Plejehjem i Skagen Arkitekter Christian Justesen og Mogens Kassow

Plan, 1:800

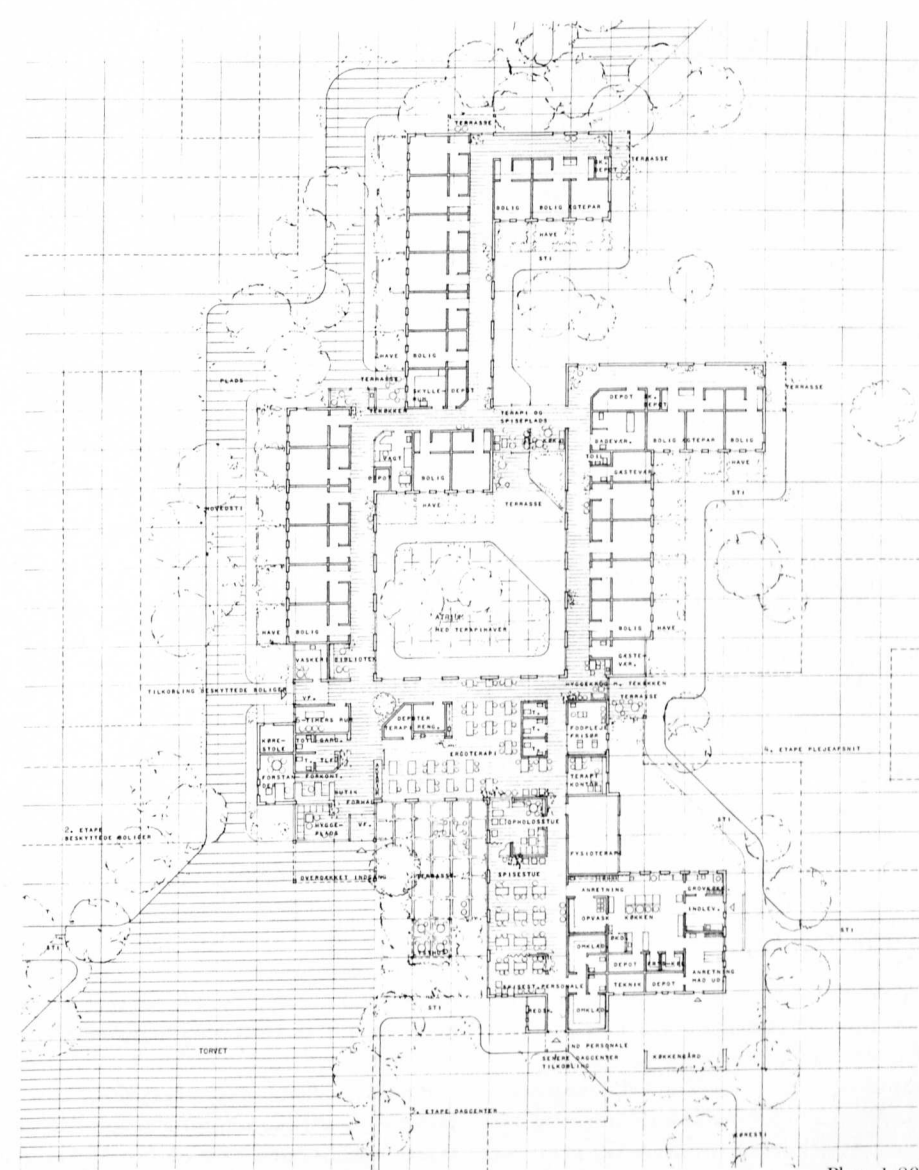
Køkkenet har egen, god adgang og synes
veldig disponeret og i god sammenhæng med
spisestuen. Personaleomklædning med egen
adgang er ikke velplaceret med hensyn til de
øvrige rum. Arealer omkring centeratrium
er veldefinerede og kan give gode rumople-
velser. Værelsesfløjene er i hovedtræk vel-
disponerede, dog har forfatteren under-
vurderet detaljer i hjælperummenes ud-
formning.

Bygningernes konstruktioner er enkle og
smukke og vil ikke medføre konstruktive el-
ler driftsmæssige problemer.

Plan, 1:800

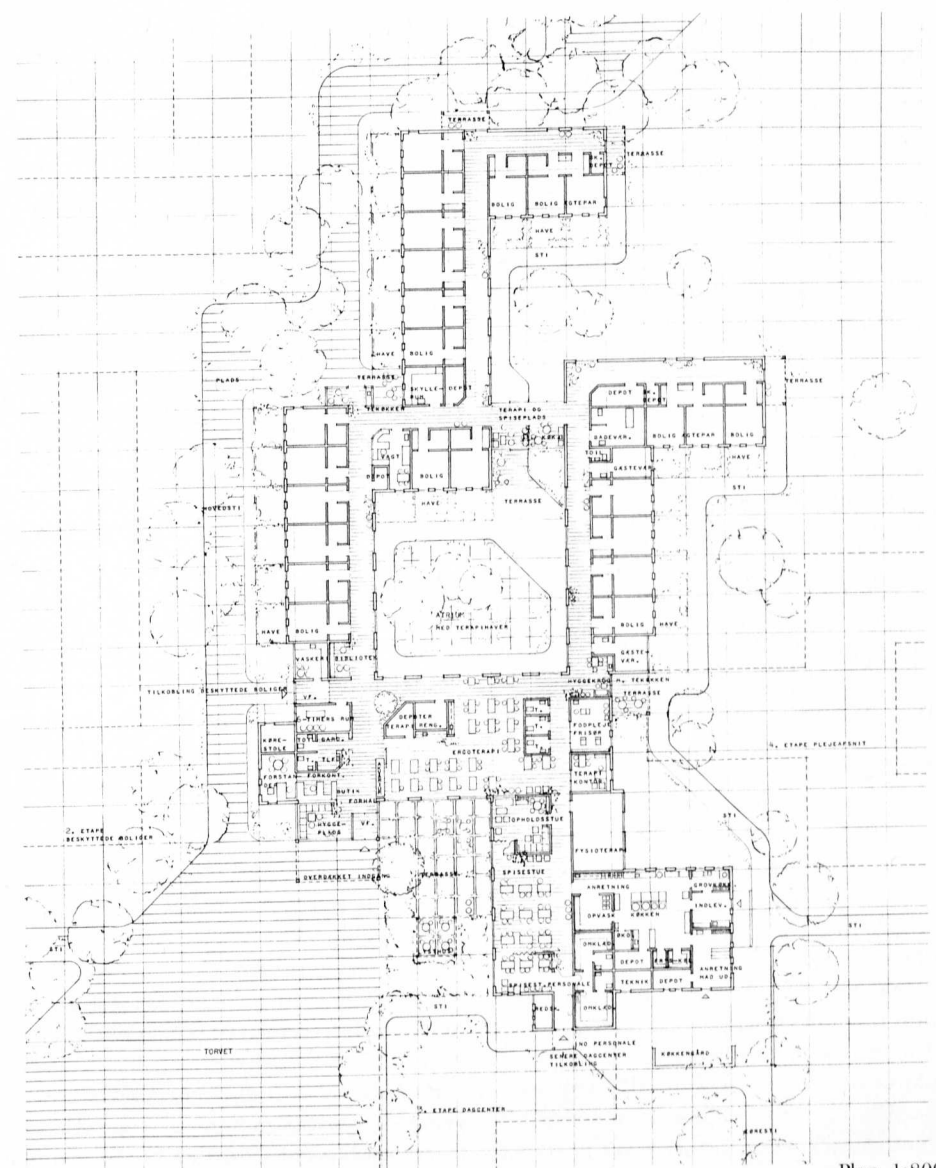
Køkkenet har egen, god adgang og synes
veldig disponeret og i god sammenhæng med
spisestuen. Personaleomklædning med egen
adgang er ikke velplaceret med hensyn til de
øvrige rum. Arealer omkring centeratrium
er veldefinerede og kan give gode rumople-
velser. Værelsesfløjene er i hovedtræk vel-
disponerede, dog har forfatteren under-
vurderet detaljer i hjælperummenes ud-
formning.

Bygningernes konstruktioner er enkle og
smukke og vil ikke medføre konstruktive el-
ler driftsmæssige problemer.
